PREGUNTAS Y RESPUESTAS

29-07-2016

LICITACION PUBLICA “REPARACIÓN DE INFRAESTRUCTURA PARA PROTECCIÓN DE CABLES DE TABLEROS BAJO AGUA”

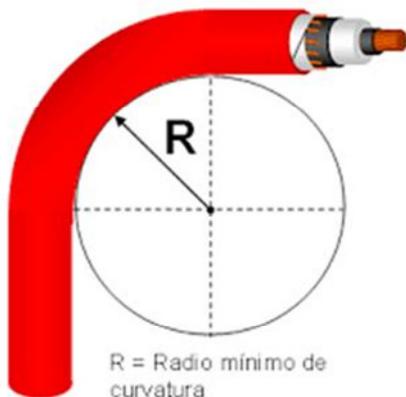
10. Aclarar que se permitirá eléctrico en baja tensión hasta 1000 V según normativa SEC.

R: El profesional eléctrico responsable de las maniobras de izaje de cables, deberá tener clasificación A. El resto del personal técnico solo se exigirá experiencia en montaje eléctrico de envergadura similar al proyecto.
